NOTE TECHNIQUE

N° 159 D

DS 21 (DX-DJ) - DS 20 (DY-DL)

Jonc de glace de phares

Fig. 1

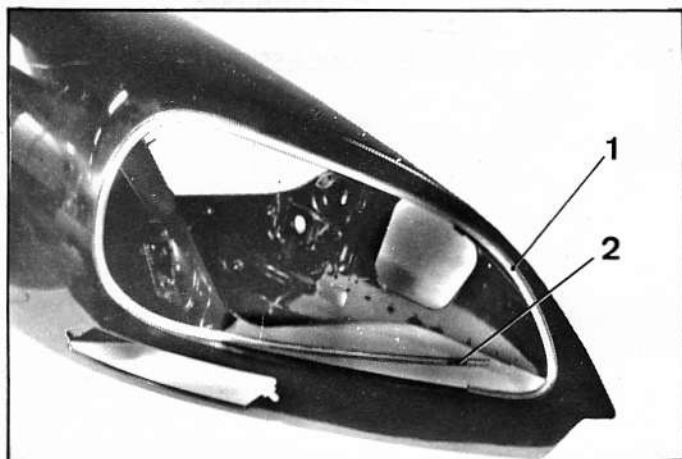
Depuis Avril 1969 les joncs de glaces de phares sont modifiés.

Le jonc métallique est remplacé par un jonc en matière plastique.

1er CAS : Montage du jonc « plastique » sur aile ne comportant pas de picot de maintien.

- a) Monter le jonc (1) (fig. 1) en prenant soin de l'enfoncer correctement.
- b) Faire glisser le cache joint (2) en évitant de rayer le jonc et de manière à recouvrir ses extrémités.
- c) Monter la glace de phares.

Fig. 2

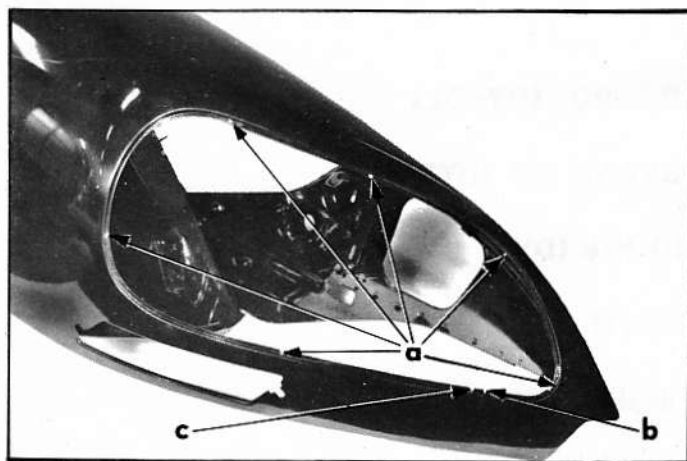
2e CAS : Montage du jonc « inox » sur aile ne comportant pas de picot de maintien.

Il est nécessaire de faire des picots d'accrochage qui maintiendront le jonc «inox» en place (pour l'exécution des «picots» voir fig. 3)

- a) Avant peinture déterminer approximativement et comme indiqué sur la fig. 2, l'emplacement de 8 picots (a, b, c) à 2 mm du bord de la baie. Les extrémités du jonc (1) doivent recouvrir respectivement l'un et l'autre des picots (b et c), le cache joint chevauchant l'ensemble.
- b) Refouler le métal vers l'extérieur à l'aide d'un pointeau de façon à former 8 picots de hauteur $h = 1,5$ mm environ. Placer un morceau de bois, à l'extérieur, avant de pointer, pour éviter de déformer la baie de phare.
- c) Monter le jonc comme pour le 1er cas.
